Remplacement du clapet de fermeture jaune des Moteurs
ROTAFLOW pour Système ROTAFLOW.

NOTIFICATION DE SÉCURITÉ URGENTE

Référence FSCA : 687769 - Remplacement du clapet de fermeture du moteur ROTAFLOW

Produits concernés : Moteur ROTAFLOW (référence 701022161)

Figure 2 : Système ROTAFLOW avec moteur ROTAFLOW

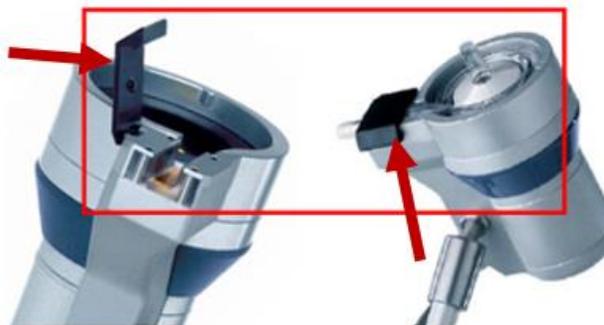
Maquet Cardiopulmonary GmbH a reçu une réclamation selon laquelle, pendant le traitement d'un patient, la pompe centrifuge à usage unique ROTAFLOW (RF-32) s'est détachée du moteur ROTAFLOW lors d'un léger contact avec le circuit d'ECLS, car le clapet de fermeture jaune n'était pas correctement fixé.

Au cours d'une analyse des causes profondes, il a été identifié que, pendant une courte période, le nouveau clapet de fermeture jaune du moteur Rotaflow II a été envoyé comme pièce de rechange pour remplacer le clapet de fermeture noir d'origine du moteur ROTAFLOW et pouvait être assemblé sur le moteur ROTAFLOW. Une incompatibilité a été constatée entre les deux couvercles de fermeture (noir et jaune) et les deux versions du moteur Rotaflow II/ROTAFLOW. Le clapet de fermeture jaune est uniquement compatible avec le moteur Rotaflow II.

- Selon nos données de surveillance post-commercialisation, il est possible que vous disposiez de dispositifs concernés par cette action.
Veuillez examiner votre stock immédiatement afin de déterminer si vous possédez un moteur ROTAFLOW mal assemblé, avec clapet de fermeture jaune. L'assemblage correct est illustré à la Figure 6.

- Si vous avez détecté un assemblage incorrect, mettez immédiatement le moteur ROTAFLOW hors service et contactez le personnel après-vente agréé Getinge pour le remplacement du clapet de fermeture (jaune). Le personnel de service agréé de Getinge vous contactera alors pour fixer un rendez-vous afin d'effectuer le remplacement du kit de fermeture.
